Projektnr: 2007

DokID: Kommentarer till kompletterande NVI

PM Kommentar till kompletterande NVI, Katteryd, Vetlanda kommun

Figur 2: Karta som visar föreslaget skyddsavstånd gällande område 2.

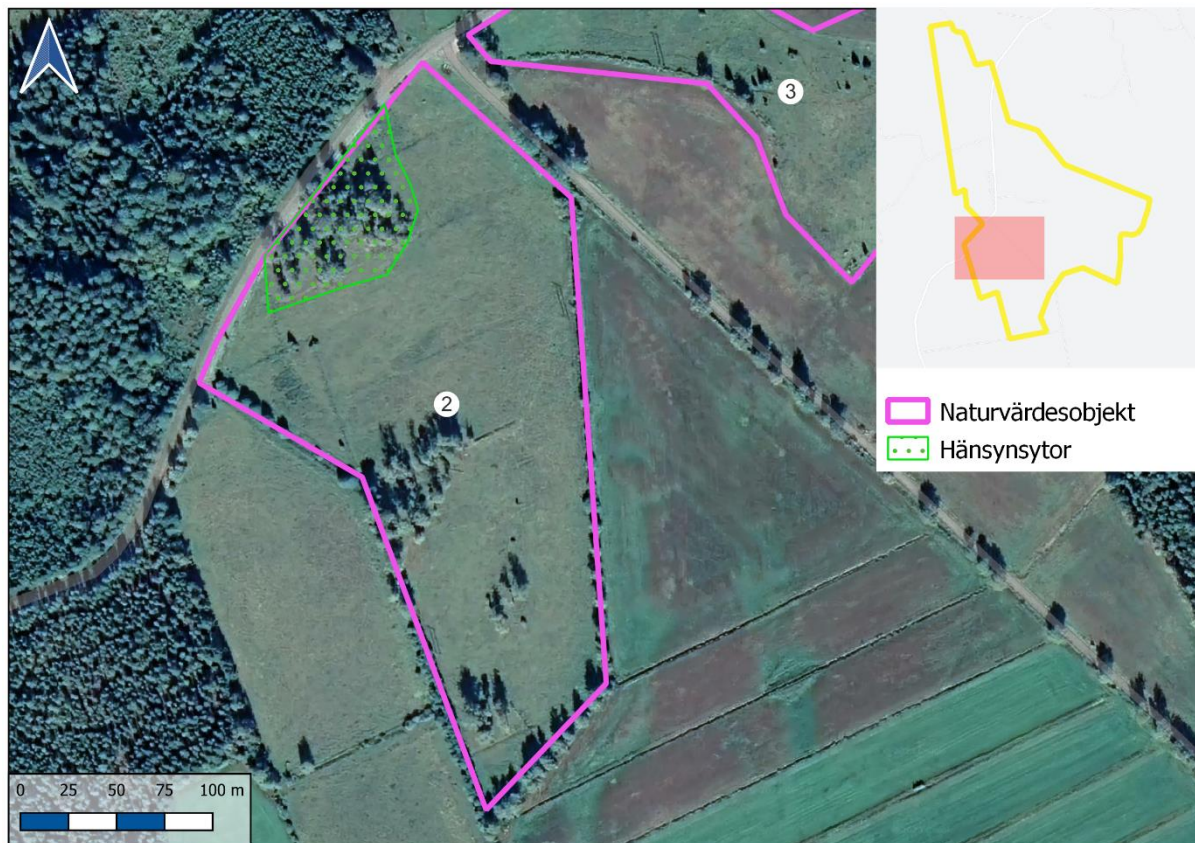
I den västra delen finns flera värdeelement som gör att denna del inte är lämplig att exploatera (se grönmärkat i figur 1) eftersom värdeelement då kan skadas vid anläggningsarbetet.

Figur 4: Karta som visar föreslaget skyddsavstånd gällande område 5.

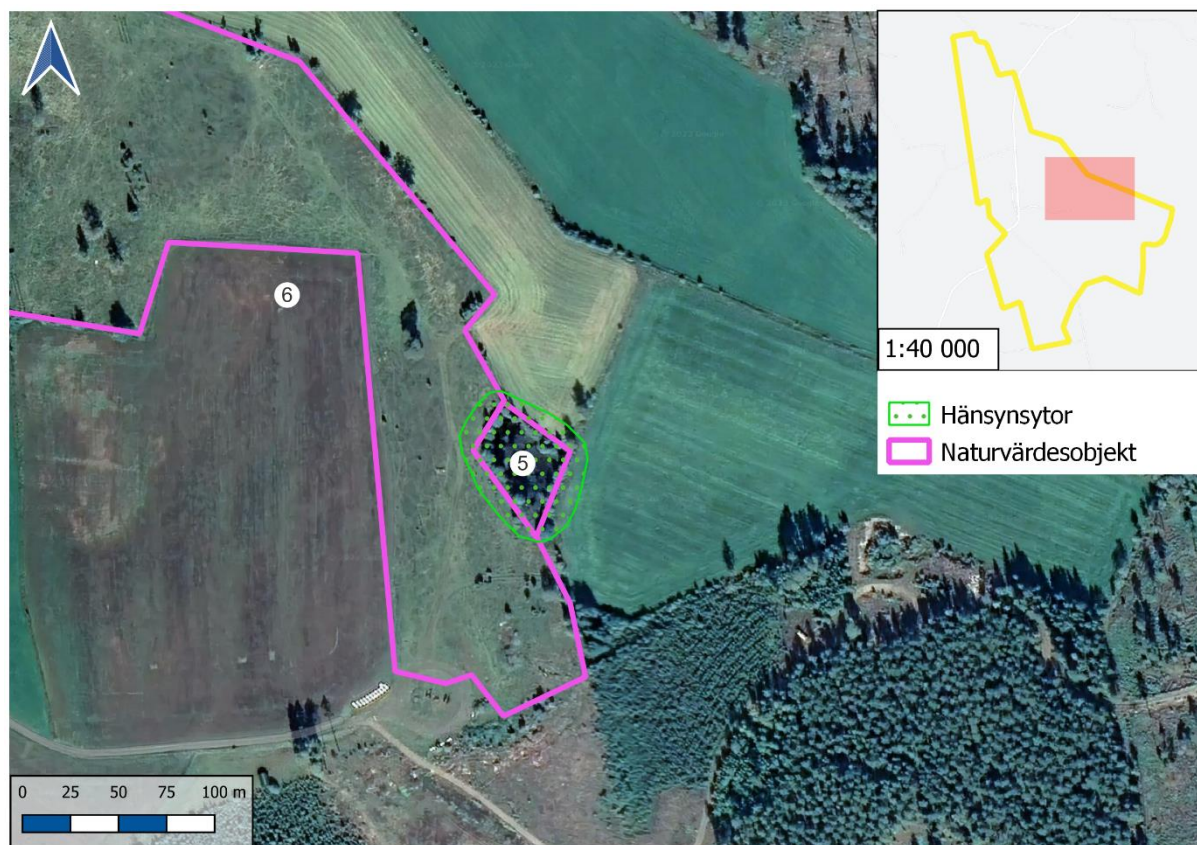
Vid den anlagda dammen bör ett skyddsavstånd lämnas runt hela dammen (se figur 3) för att undvika att dammen beskuggas ytterligare. Fladdermöss har påträffats vid dammen. Då det är okänt hur de påverkas av solpaneler så föreslås ett skyddsavstånd runt hela dammen. Om möjligt kan trädskiktet glesas ut söder om dammen. Ökat ljusinsläpp leder till att vattnet i dammen blir varmt tidigare under våren vilket gynnar t.ex. groddjur.

Figur 5: Karta som visar föreslaget skyddsavstånd gällande område 9.

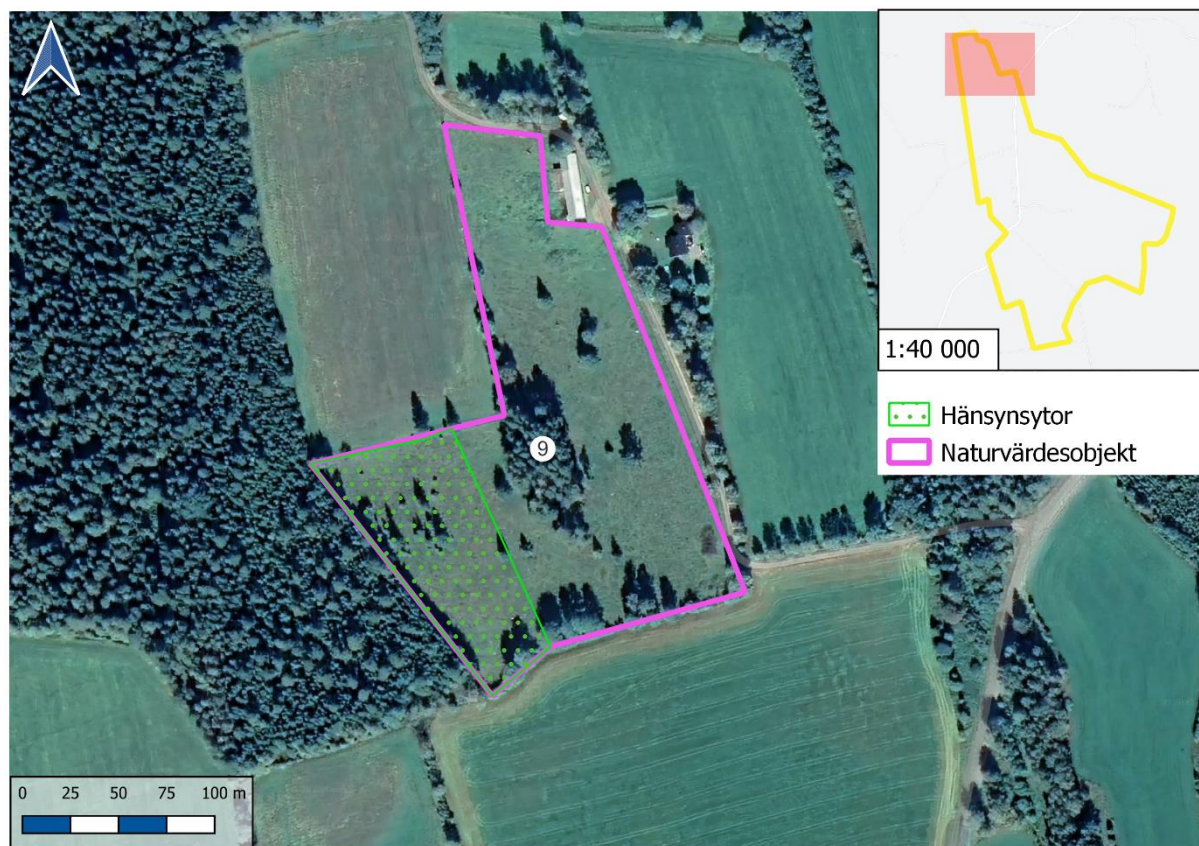
Den västra delen av området, ut mot skogen, har värdefull flora och bör inte bebyggas. Här växer bland annat slåttergubbe (VU). Se figur 4 där föreslagen skyddszon är inritad i grönt.
